Datum 25 maart 2024
Ons kenmerk HZ_WABO-23-32436
Onderwerp Besluit omgevingsvergunning

We hebben besloten om een omgevingsvergunning te geven aan [REDACTED] voor het bouwen van woningen en kantoren op het Smakkelaarsveld in Utrecht.

Afb. 01 Aansluitpunten openbaar vuilwaterriool Leidseveer/HOV baan nabij Parkgebouw. (ter indicatie)

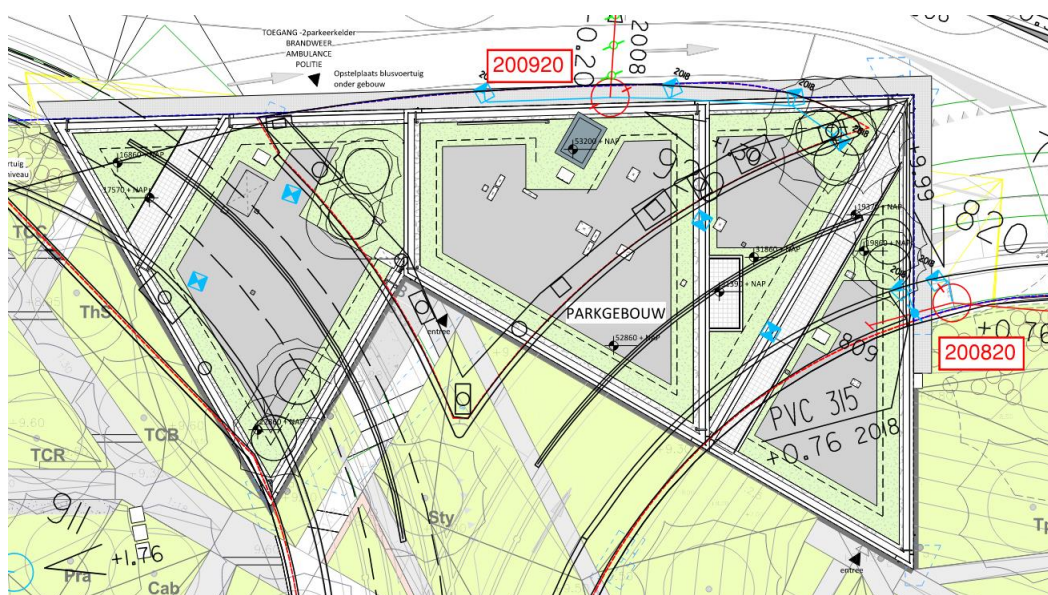
3.2 Bestaand vuilwaterriool Leidseveer/HOV Vredenburg t.h.v. Parkgebouw:

De voor aansluiting van leidingsystemen beoogde inspectieputten 200820 en 200920 moeten mogelijk worden verplaatst om correcte fysieke aansluiting van leidingsystemen voor afvalwater mogelijk te maken. Met name put 200820 moet mogelijk over een afstand van ca 5 meter in oostelijke richting worden verplaatst om het plaatsen van de "verzamel-/ ontspanningsput" volgens tekening S-2 en aansluitende leidingsystemen correct uit te kunnen voeren.

Het leidingdeel PVC Ø 315 mm bovenstrooms van put 200820 moet worden verwijderd. Indien hiermee thans de afwatering van de HOV baan plaatsvindt, moet het leidingwerk voor de afvoer van hemelwater van de HOV baan worden gewijzigd.

Afb 02. bestaand hemelwaterstelsel en persleiding onder havengebouw en haven (ter indicatie)

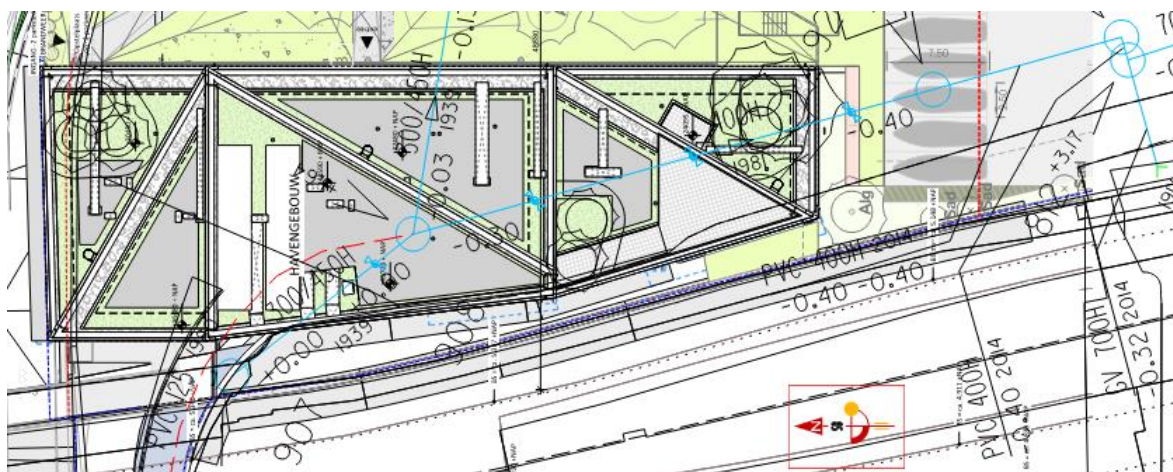
3.3 Bestaand hemelwaterstelsel en persleiding onder beoogd Havengebouw:

Op de plaats van het Havengebouw is een openbaar hemelwaterstelsel aanwezig voor (ondermeer) de afvoer van hemelwater uit de Leidseveertunnel. Dit stelsel is ook gelegen onder de beoogde haven aan de zuidzijde van het Havengebouw.

Deze openbare voorzieningen voor afvalwater moeten voorafgaand aan de bouwwerkzaamheden op nadere aanwijis van de gemeente Utrecht worden verplaatst om de veiligheid op de bouwplaats en daarbuiten te waarborgen.
